Planungs- und Gestaltungsbeirat der Hansestadt Rostock

26. Sitzung – 22./23.11.2018

Protokoll

Abb.1: neuer Lageplan ; Quelle: Bastmann + Zavracky

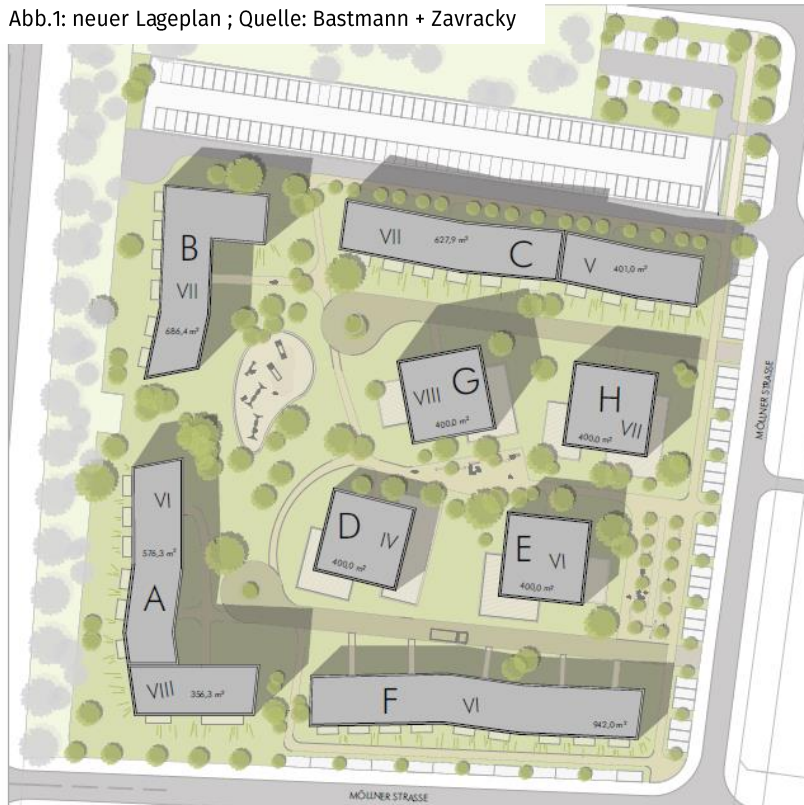
Herr Petersen fragt ob die Fläche auf dem Lageplan im Osten neben Block „E“ eine Stellplatzanlage darstellen soll. Die Planer antworten, dass diese Anlage eine Reserve darstelle und noch zu prüfen sei ob sie benötigt wird oder nicht.

Frau Hutter beschreibt, dass sie die Zusammengehörigkeit zwischen dem Rand und dem Inneren vermisst. Sie fragt sich, wie der Rand mit der Mitte kommuniziert. Weiterhin ist auch ihr unklar, warum die 4 Solitäre das Quartier nach Osten öffnen. Ein drittes Problem sieht die Freiraumplanerin im Norden entlang der zweigeschossigen Parkpalette. Dieser neue Raum zwischen Parkpalette und den Gebäuden schafft angsträumliche Qualitäten. Man baut hier eine Gasse, fast einen langen Schlauch, der eine unangenehme Situation schafft. Sie rät hier über ein Abrücken nachzudenken und betont, dass hier noch etwas geschehen muss.

Der Beirat rät dazu den Rand auch im Osten zu schließen und den Entwurf so zu vereinfachen, denn der östliche Rand bietet die besten Voraussetzungen und Qualitäten für Wohnungsbau, dies darf nicht verschenkt werden. Abschließend rät der Beirat den Raum im Norden entlang der Parkpalette zu überdenken. Hier darf kein autistischer Raum entstehen, dieser Raum sollte eher als Freiraum aufgefasst werden und auch die Parkpalette darf nicht nur als gebautes Gestell wirken.

1. Die Öffnung des Blocks nach Osten ist nicht nachvollziehbar. Diese Seite sollte mit Ost-West orientierten Wohngebäuden geschlossen werden, um einen geschützten, ruhigen, privaten Innenbereich zu schaffen.

2. Die Häuser D, E, G und H in der Quartiersmitte sind sehr tief und angesichts ihrer Höhe zu dicht aneinander positioniert. Hier sollten die erforderlichen Abstandsflächen eingehalten werden und mit einer Besonnungsstudie die Verschattung überprüft werden. Für den Blockinnenbereich werden weniger tiefe Baukörper mit geringerer Höhe vorgeschlagen.

5. Die angedeutete Stellplatzanlage im Osten sollte unbedingt zugunsten der Blockrandschließung entfallen. Die Parkpalette im Norden wird in der geplanten Höhenlage den Vorbereich zu den Wohnungen sehr negativ beeinflussen. Die obere Ebene sollte so wenig wie möglich über Terrain liegen. Die Wohngebäude am nördlichen Blockrand sollten nur ein Hochparterre entsprechend den Gebäuden am Südrand erhalten (max. 1 m).

Abb.2: Baumassenmodell ;
Quelle: Bastmann +
Zavracky

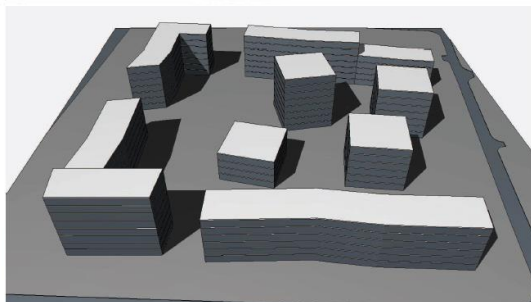
Herr Anderhalten fragt die Planer, warum die Baukörper zueinander so „zappeln“ müssen. Die Verdrehung der Baukörper zueinander wirkt beliebig und er vermisst eine Begründung

Der Beiratsvorsitzende erläutert zusammenfassend, dass sich das Gremium immer noch Sorgen um den öffentlichen Raum macht. Die vier massigen Einzelgebäude werden eine unglaubliche Verschattung bewirken. Der Blockrand schafft im Inneren einen geborgenen Raum, er schafft eine private und eine öffentliche Seite. Die östliche im jetzigen Entwurf offene Seite bringt eine perfekte Ost-West Ausrichtung für durchgesteckte Wohnungen mit sich. Durch das Öffnen des Quartiers im Osten wird diese Qualität verschenkt und für die zukünftigen Bewohner/innen auch keine intime Qualität geschaffen. Der Beirat rät dazu den Rand zu beruhigen. Herr Petersen erklärt: „Man tut viel mehr für den Innenraum, wenn man ihn durch den Blockrand schützt.“. Um dem Kostendruck zu entgegnen, muss man etwas Einfaches machen. Der Planungs- und Gestaltungsbeirat macht nochmals auf die Abstandsflächen aufmerksam. Sie sind dazu da um Wohnqualität zu sichern. Die Verkipfung der Baukörper bringen auch höhere Abstandsflächen mit sich.

4. Die weiterhin vorgesehenen Knickungen der Fassadenlinien sollten zugunsten einer stringenteren Struktur entfallen, da sie für die beabsichtigte Differenzierung der Blockrandbebauung viel zu schwach sind.

dazu. Herr Bastmann antwortet, dass die Außenräume so eine Differenzierung erlangen sollen und lebendigere Situationen bewirkt werden sollen. Das Budget für den Wohnungsbau lässt keine weiteren Experimente zu, erklärt er.

Abb.3: Massenstudie ; Quelle: IBUS Architekten

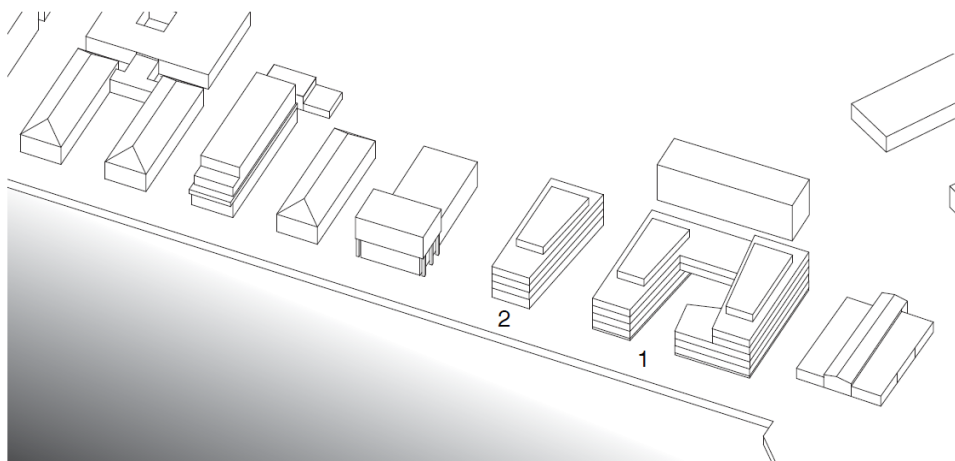
Frau Abelmann betont, dass die Anzahl der Geschosse nicht ausschlaggebend sei, sondern die absolute Höhe des Gebäudes. Das Nachbargebäude gibt die zulässige Höhe vor. Aus ihrer Sicht, wirkt der Innenhof zu geschlossen, es wäre besser die bestehende Typologie der Längsausrichtung zum Wasser beizubehalten, da das Gebäude keinen Endpunkt bilden soll und somit auch keine Sonderstellung zu den anderen Gebäuden an der Kaikante bildet.

Herr Petersen beruhigt den Bauherren: „Sie müssen nicht erst warten bis ein Masterplan erstellt ist. Durch einen Masterplan hat man aber einen besseren Zugang zu dem Projekt.“ Herr Petersen geht detaillierter auf die gezeigten Visualisierungen ein. Der nordwestliche Kopf des Gebäudes verlässt in seiner Ausformung die Abfolge der Typologie. Ein anderer Kopf würde hier sicher besser passen, wichtig ist das nicht alle gleich sind. Thema für diesen besonderen Ort ist vor allem die Ruppigkeit und Zufälligkeit. Er legt dem Planer und Bauherren nahe, diesen Punkt nochmal zu bearbeiten und ist sich sicher, dass dies gelingen wird.

2. Die Höhe des westlichen Gebäuderiegels sollte um ein Geschoss verringert werden, um die Fünfgeschossigkeit der Nachbarbebauung mit max. 18,50 m Höhe nicht zu überschreiten.
Die Ausbildung eines Endpunktes durch Überhöhung sollte vermieden werden.

3. Das Gebäudeensemble sollte zum Wasser hin eindeutige „Köpfe“ ausbilden, um sich in den Kontext der Nachbargebäude einzufügen. Das dreigeschossige Quergebäude im Westen muss dahingehend überarbeitet werden.

Der Planer erklärt, dass die Verjüngung der Gebäude zum Wasser gewählt wurde, um bessere Blickbeziehungen zu generieren und mehr Sonnenlicht gewinnen zu können.

Abb.5: Visualisierung Ansicht ; Quelle: Löser Lott Architekten

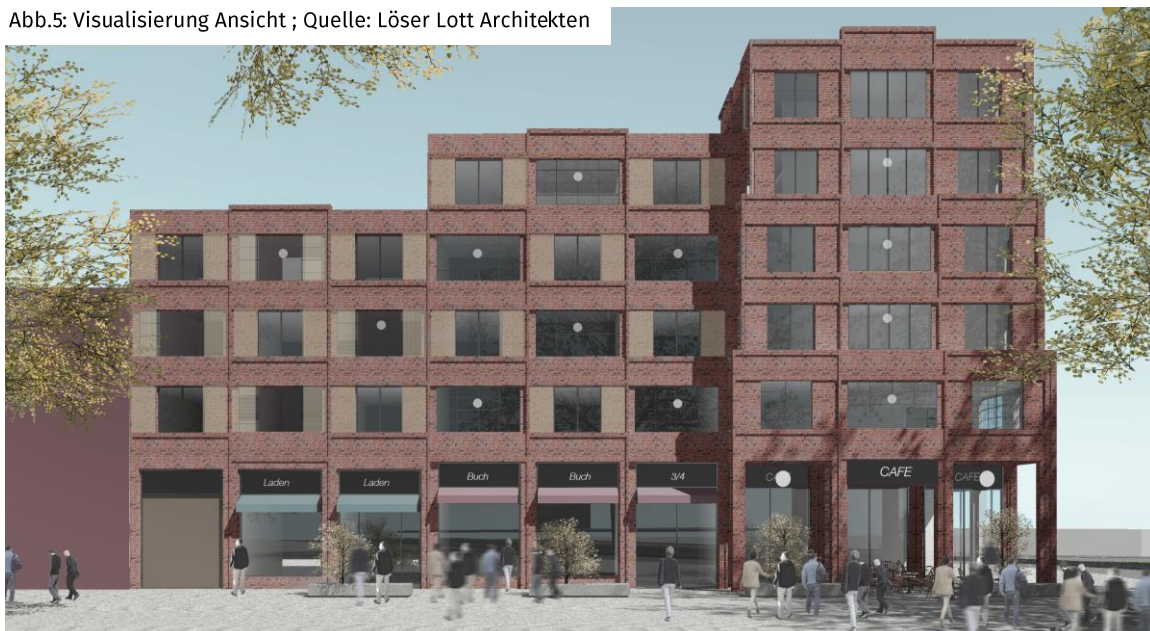
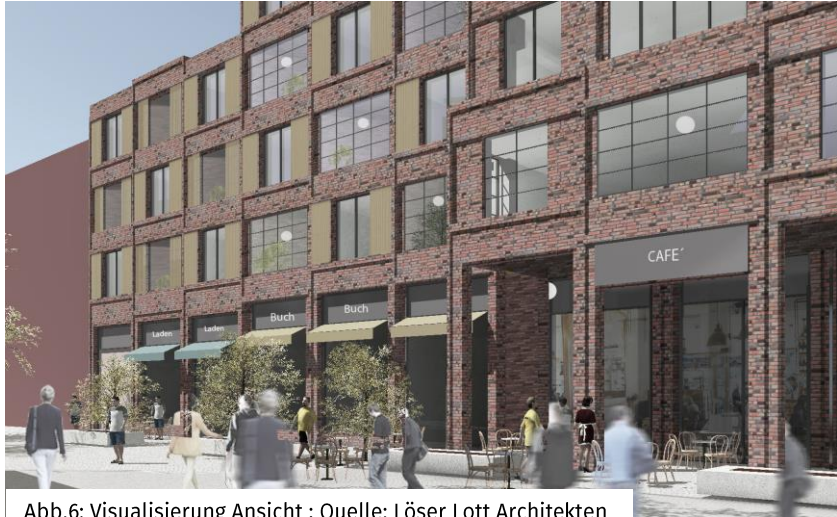
Frau Osterwold thematisiert, dass der Beirat sich kontrovers über die Höhe des geplanten Gebäudes unterhalten habe. Die Ansichten zeigen das Gebäude nie um die Ecke, sie befürchtet, dass dann die Maße des Baukörpers noch deutlicher hervortreten würde. Sie fragt den Architekten, ob die Gewerbeeinheiten im Erdgeschoss noch Spielraum in der Höhe zulassen würden, um die Gesamthöhe des Bauwerks noch reduzieren zu können?

1. Das Projekt hat sich äußerst positiv weiterentwickelt und sollte auf dieser Grundlage weiterentwickelt werden.
2. Das Fassadenmaterial mit rotem Ziegel ist für die architektonische Gestalt von großer Bedeutung. Eine Bemusterung unter Einbeziehung des Planungs- und Gestaltungsbeirats ist wünschenswert.
3. Es sollte geprüft werden, ob sich die Höhe des Erdgeschosses reduzieren lässt, um eine maßstäblichere Integration des Gebäudes in den Block zu erreichen.

Herr Lott entgegnet, dass je nach Nutzung im Erdgeschoss Technik von ca. 80 cm notwendig ist und dann bei einer Raumhöhe von 4,50 m vermutlich nicht mehr viel reduziert werden kann. Er wird diesen Punkt aber in der weiteren Planung noch Beachtung schenken.

Abb.8: Lageplan ; Quelle: Enno Zeug

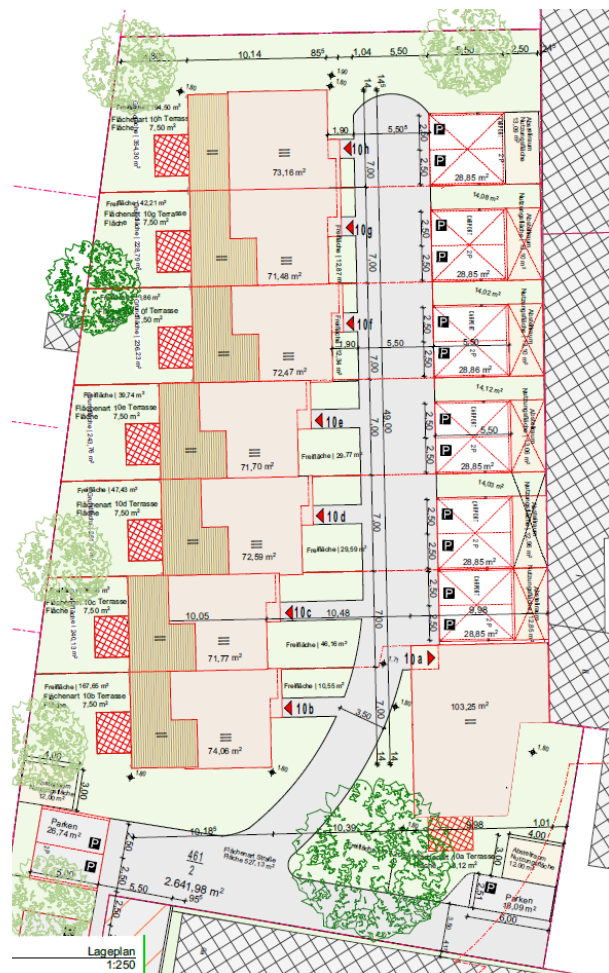
Er erklärt, dass es wichtig ist bei der Betrachtung der vorhandenen Höhen die Traufhöhen zu beachten und nicht die Firsthöhen. Die jetzt geplanten Traufhöhen der Reihenhäuser liegen über denen des Bestandes. Er weiß, dass es eine schwierige Bauaufgabe ist, deren Lösung man nicht direkt aus dem Ärmel schüttelt. Er rät dem Architekten eine Typologie zu entwickeln, die mehr mit dem Ort zu tun hat und garantiert, dass sich dies lohnen wird, da das Projekt eine Vorbildwirkung erzeugt.

Frau Schettler erklärt, dass beiden vorgestellten Varianten in ihrer Ausformung nicht typisch sind für ein Warnemünder Wohnquartier. Sie beschreibt, dass hier von allem etwas zu viel ist. Der Versatz in den Reihenhäusern, die unterschiedlichen Höhen innerhalb eines Gebäudes und auch die Materialien. Für das Grundstück im Innenhof ist dies alles zu viel und zu hoch. Die rät zu Einfachheit und wenigen Details, die das Vorhaben am Ende auch bezahlbarer machen werden.

Frau Osterwold stimmt ihr zu. Sie ermutigt den Architekten sich auf die Reise zu begeben, das Potential was das Areal im Inneren haben könnte, typologisch von der Erschließung her zu entwickeln. Es muss sich gefragt werden, wie die nähere Zukunft aussieht. Weiterhin erachtet Sie die geplante Grenzbebauung im Südosten des Grundstücks als hochgradig schwierig.

1. Die vorgestellten Bebauungsvarianten mit Reihenhäusern (V1) und Einzelhäusern (V2) können hinsichtlich städtebaulicher Struktur, Typologie, Bauhöhe und Anzahl der Gebäude nicht überzeugen und sind nach § 34 nicht genehmigungsfähig.
2. Es ist erforderlich, eine spezielle städtebauliche und architektonische Typologie für den besonderen Ort im Innenbereich des Blocks zu entwickeln. Dabei könnte die Analyse vorhandener, gewachsener und meist einfacher Bebauungstypologien in Warnemünde helfen.
3. Die Ausbildung der Freiflächen muss in die weiteren Überlegungen unbedingt einbezogen werden. Ausschließlich dem PKW-Verkehr gewidmete Flächen sollten vermieden werden. Eher sollte die Konzipierung einer Mehrfachnutzung verfolgt werden. Die Anzahl der PKW-Stellplätze muss unbedingt auf das Minimum reduziert werden.
